ArL	Verf.-Nr.
08	2309

### III. Verzeichnis der Anlagen und Festsetzungen (VdAF)

Flurbereinigung Schwei, 2. Planänderung

**Regelzeichnung Ausweichstelle (40 m)**

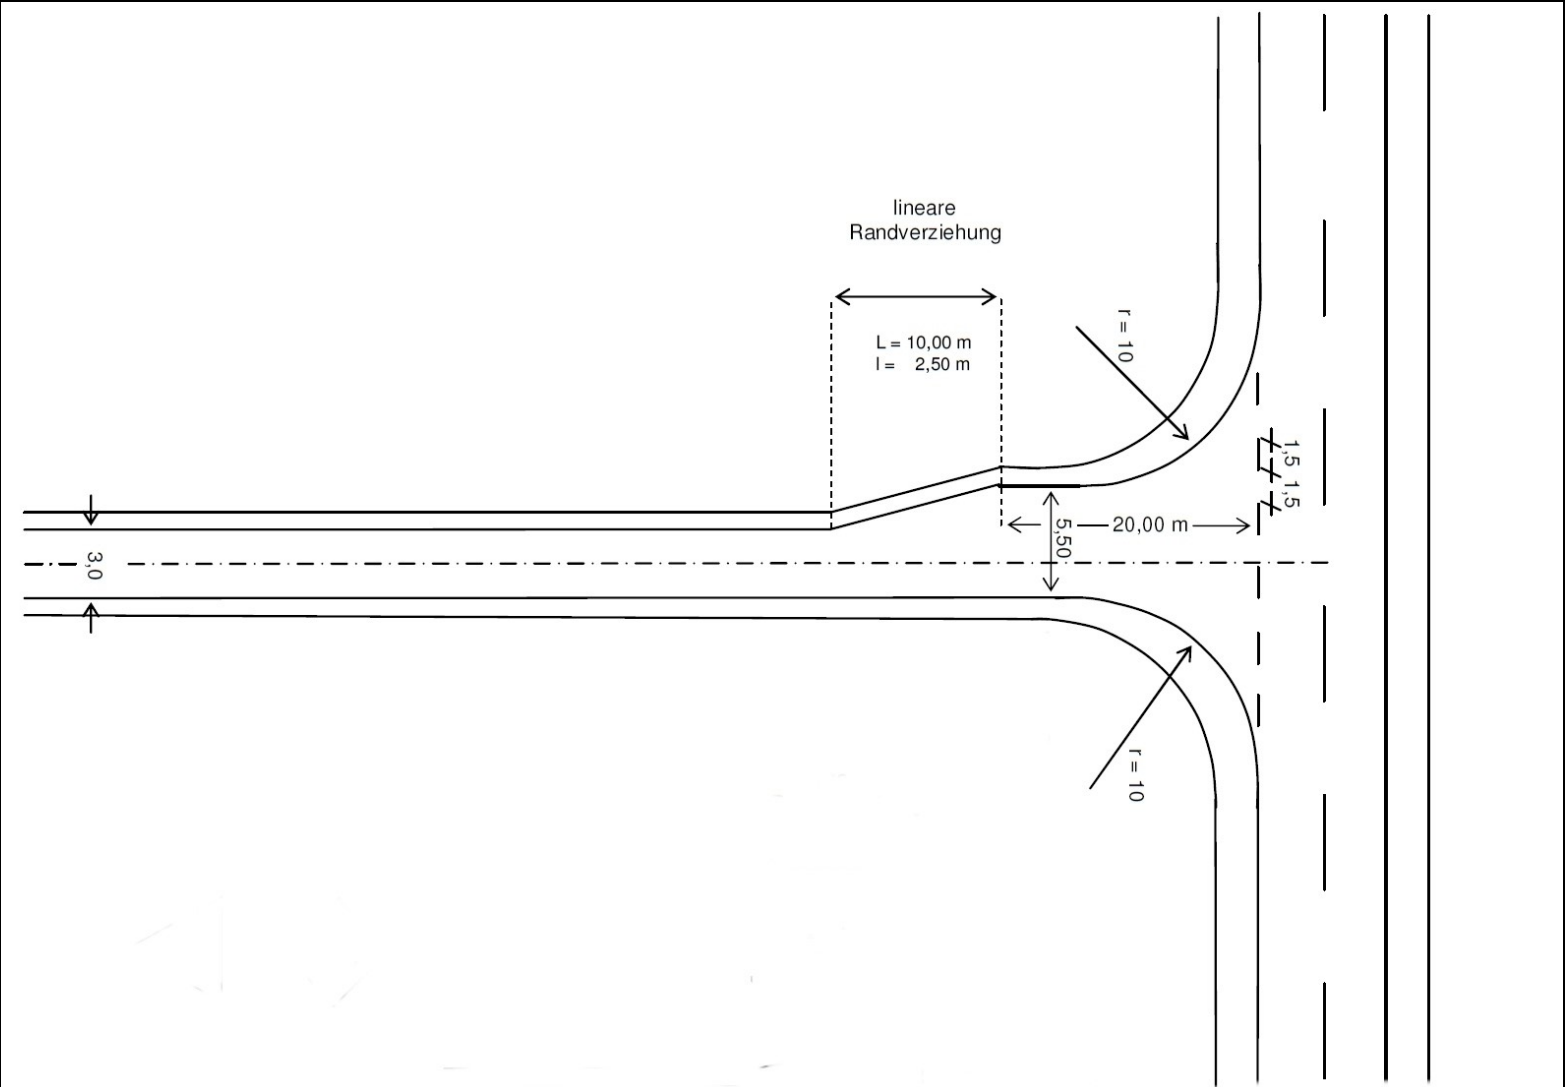
<b>157.01</b>	RD	8 m	DN 1.000 mm	12 m	DN 1.400 mm	ja			1. Änderung
<b>157.02</b>		25 m 15 m	Ausweichstelle, Betonplatten, Wegeböschung	40 m	Ausweichstelle, bituminöse Befestigung	ja	E.Nr. 502, anteilig	TG	2. Änderung, s. Regel- zeichnung S. 21
<del>158</del>	<del>W</del>	<del>480 m</del>	<del>Grünland, Gräben</del>	<del>480 m</del>	<del>RQ 8,0/3,5/2 UB</del>	<del>ja</del>	<del>E.Nr. 502, anteilig</del>	<del>TG</del>	<del>entfällt</del>
